Brussel, 10/07/2023

WATERMAAL-BOSVOORDE. Ringmusstraat 6
(architect **J.-J. Eggericx**)
(= tuinwijken **Le Logis** et **Floréal** beschermd als geheel)
UNIEKE VERGUNNING : Renoveren van een eengezinswoning en
regulariseren van bestaande bovendakse schouwen en van het raam
in de achtergevel aan het gelijkvloers
Aanvraag van BSE – DCE van 26/06/2023

Advies van de KCML

Gevelfront aan de Ringmusstraat en bestaande daken van de huizen langsheen de Ringmusstraat (© Google Streetview)
Archiefplannen van het huizentype **D** (document gevoegd bij de aanvraag)

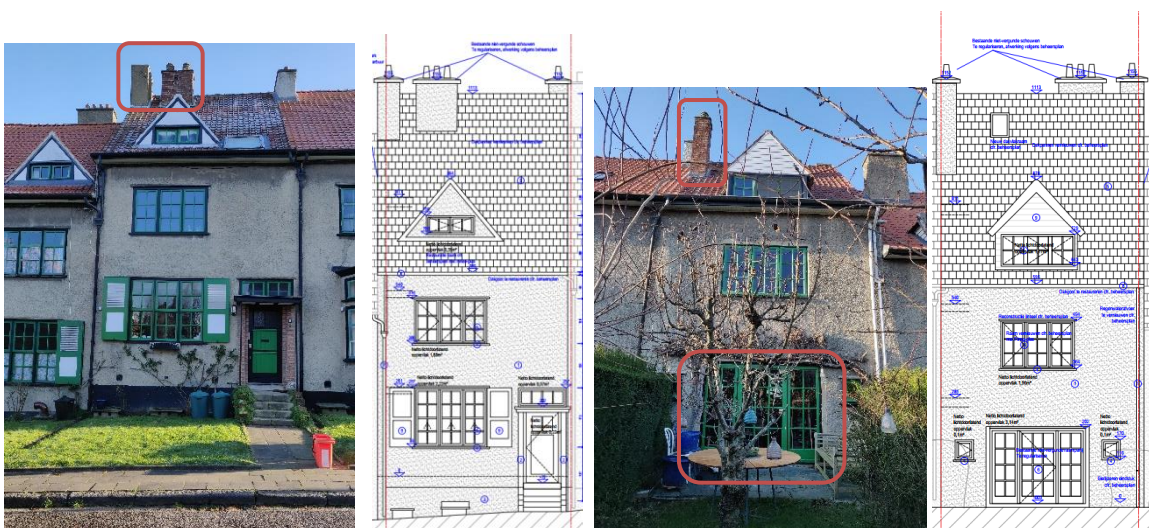
1. Regularisatie van de aanpassingen aan het interieur en voorgestelde aanpassing (toevoegen van een mezzanine):
Het interieur van de woning werd eind de jaren 60 grondig gewijzigd. De ruimtelijke structuur van de woning met aparte kamers werd opengebrouwen tot één ruimtelijk open geheel. Tijdens die verbouwing werden ook de trap en de centraal geplaatste schouwen volledig aangepast. De open mezzanine werd afgesloten met een originele trapleuning die overloopt in de borstwering van de trap. De KCML aanvaardt deze aanpassing - die gemaakt werd voor de klassering van de wijk - en heeft ook geen bezwaar met de nieuw voorgestelde mezzanine en de borstwering die de vormgeving van de bestaande borstwering verlengt.

Voor- en achtergevels : foto's van de bestaande toestand en ontwerpplannen gevoegd bij de aanvraag, te regulariseren elementen aangeduid door de KCML

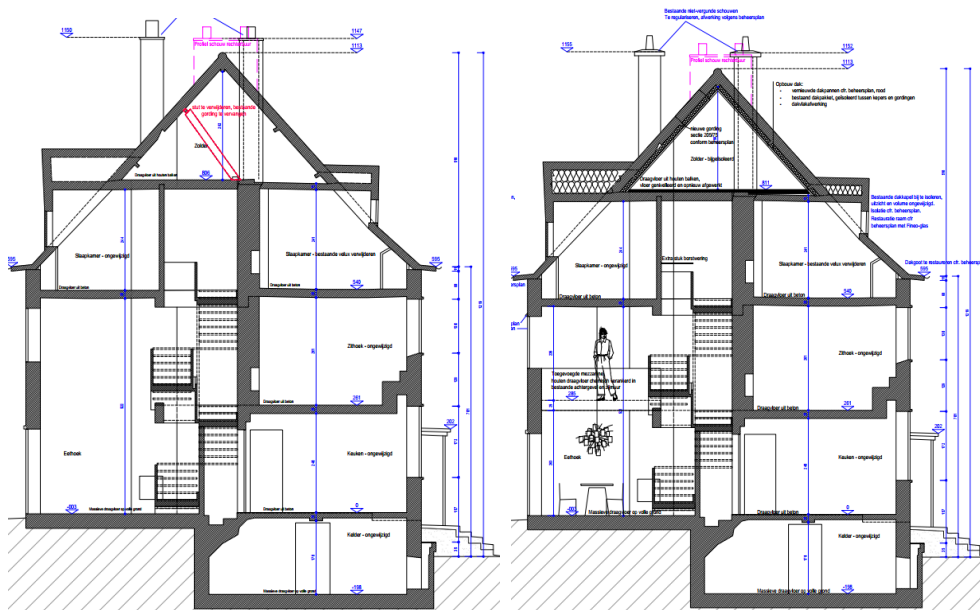
2. Regularisatie van het grote vensterraam in het gevelvlak aan de tuinzijde:
De KCML aanvaardt deze aanpassing – die gemaakt werd voor de klassering van de wijk – omwille van de vormgeving van het raam die past bij de oorspronkelijke vormtaal van het houten schrijnwerk.

5. Regularisatie van de schouwen: op de historische tekeningen van de woning zijn twee schouwen waar te nemen. Eén schouw staat centraal op het dak en groepeert 4 kanalen, een tweede bevindt zich op de voorzijde van het dak langs de gemene muur. Tijdens de ingrijpende renovatie van eind de jaren 60 werd de centrale schouw herbouwd en verplaatst. Door deze aanpassing werd de schouw meer zichtbaar in de voorgevel van het dak en kwam deze te liggen vlak naast de schouw die in dit dakvlak al aanwezig was. De KCML aanvaardt deze aanpassing die samenhangt met de aanpassingen aan het interieur.
6. De KCML heeft geen opmerkingen bij de werken die voorzien zijn in het kader van het beheersplan.
